II. Připomínky Městské části Praha Troja vybrané z připomínek MČ Praha 7

Městská část Praha – Troja podává níže uvedené připomínky, které jsou vybrané z připomínek Městské části Praha 7 vzhledem k jejich obecné platnosti nebo platnosti v prostoru Trojské kotliny (TK). Tyto připomínky jsou relevantní z hlediska prostorového, pohledového a funkčního provázání s vlastním územím MČ Praha – Troja. Po projednání v Komisi pro výstavbu a dopravu a po projednání v Zastupitelstvu Městské části Praha Troja:

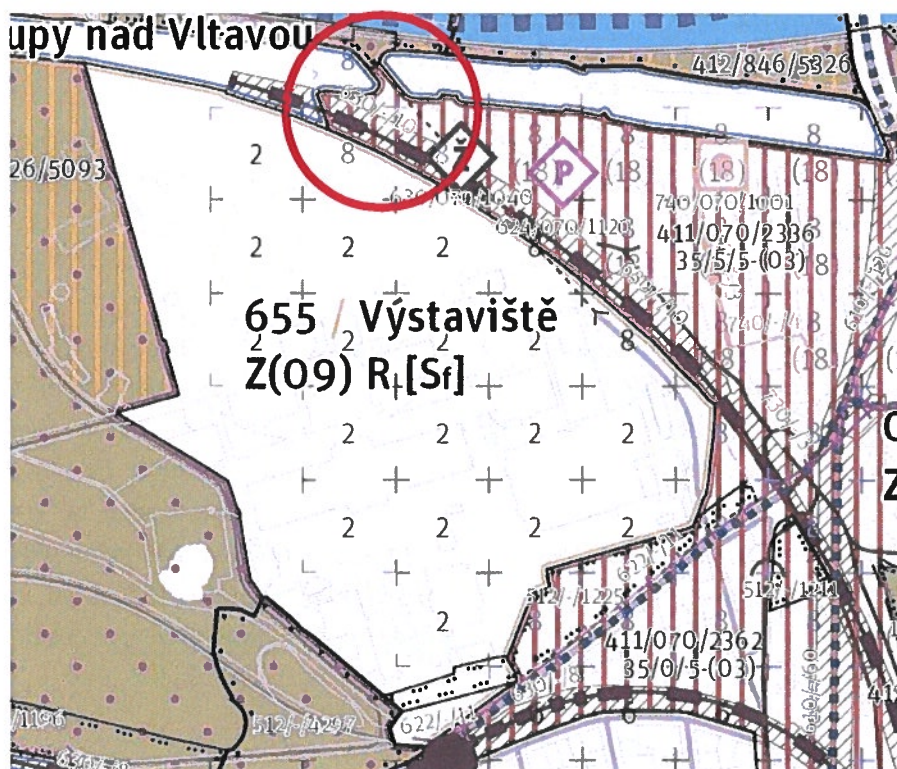
TK/1. požaduje snížit rozmezí podlažnosti na 2 RNP ve vyznačené lokalitě, která je v přímé vazbě na prostor Výstaviště a v těsném kontaktu s nábřežím Vltavy.

Vzhledem k tomuto kontextu není vhodné v tomto místě stavět budovy výšky 8 nadzemních podlaží, výšková hladina případné zástavby by zde měla být v souladu s výškovou hladinou celoměstsky významného areálu Výstaviště. Zástavba v navržených výškových hladinách by měla negativní vliv na krajinný ráz vltavského údolí a v přímém vizuálním kontaktu s MP navrhovaným metropolitním parkem na trojském břehu není žádoucí.

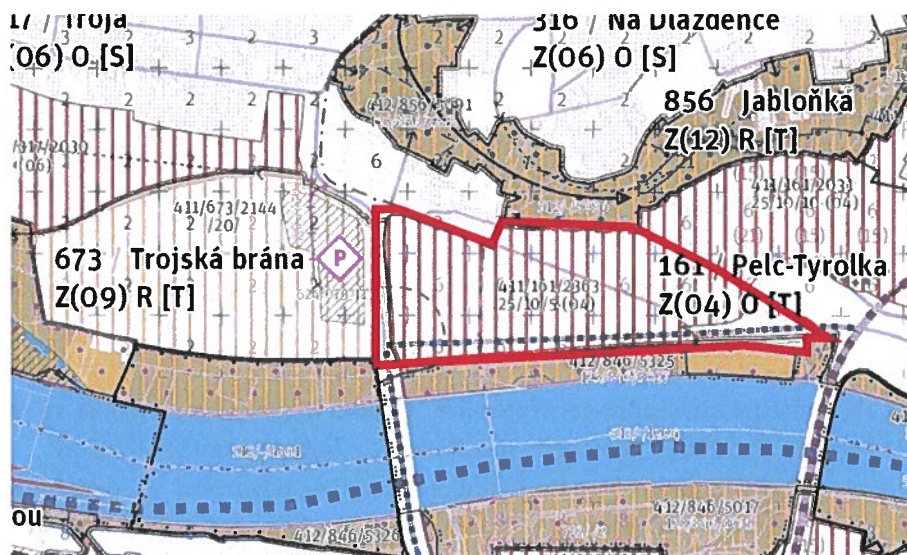
TK/2. nesouhlasí se zařazením 070/Nové Bubny do ploch výškové regulace se stanovenou hladinou věží III. Bubny a s uvedenými hodnotami výškové regulace v lokalitě 070/Nové Bubny. Požaduje zcela odstranit místo se stanovenou hladinou věží III. Bubny. Dále požaduje pro území od Bubenského nábřeží po spojnici ulic Veletřní – Dělnická a území přiléhající k zástavbě Letné stanovit výškovou regulaci na 6 RNP, od této spojnice po severní nábřeží stanovit výškovou regulaci na 8 RNP. Další možností je výškovou regulaci upravit dle výsledné podoby územní studie Holešovice Bubny – Zátory.

Území se nachází v ochranném pásmu Pražské památkové rezervace, které bylo v roce 1981 určeno Rozhodnutím OK NVP k ochraně pohledové hodnoty Pražské památkové rezervace, a to zejména před nevhodným dopadem nové výstavby včetně výškových staveb, které by vstoupily do problematického vizuálního kontaktu s chráněným panoramatem rezervace a jejími dominantami. Návrh Metropolitního plánu nesmí být se smyslem tohoto ochranného pásma v rozporu. Požadované úpravy výšek odpovídají charakteru přímo navazujících území i požadované blokové struktury a jsou také v souladu se Zadáním územní studie Holešovice Bubny – Zátory (kapitola 7, bod A hlavní cíle návrhu „*propojit okolní čtvrtě Holešovice a Letnou do jednoho urbanistického celku v obdobném charakteru, struktuře, měřítku, výškové hladině a intenzitě zástavby, s důsledným provázáním stávající uliční sítě*“).

Pracovní verze Metropolitního 2015

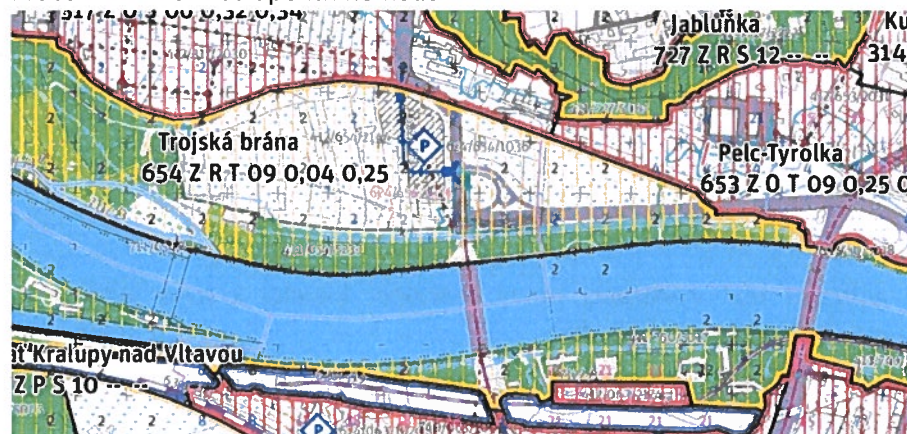
TK/3. požaduje vypustit vyznačené území z obytné lokality 161/Pelc-Tyrolka a zahrnout jej do rekreační lokality 673/Trojská brána dle zákresu v rozsahu rozšířené pracovní verze návrhu Metropolitního plánu ze dne 30. 11. 2015.

Požadované vymezení rekreační lokality logicky a přirozeně navazuje na severněji umístěnou rekreační lokalitu 856/Jabloňka. Návrh metropolitního plánu v tomto místě není v souladu s charakterem území, které vzhledem k jeho zatížení dopravou není vhodné zahrnout do obytné lokality. Toto řešení je pak v příkrém rozporu s potřebou zachování přírodního prostředí Trojské kotliny, která by se měla stát vyhledávaným příměstským parkem. Toto území by mělo projít transformací a prostorově a funkčně se propojit s rekreačně využívanými břehy lokality 846/Vltava IV. Z důvodu potřeby určení nového charakteru tohoto území a potřeby stanovení vazeb pro zlepšení prostupnosti tohoto území, by bylo vhodné zpracovat podrobnější koncepci území ve vazbě na okolní rekreační lokality.
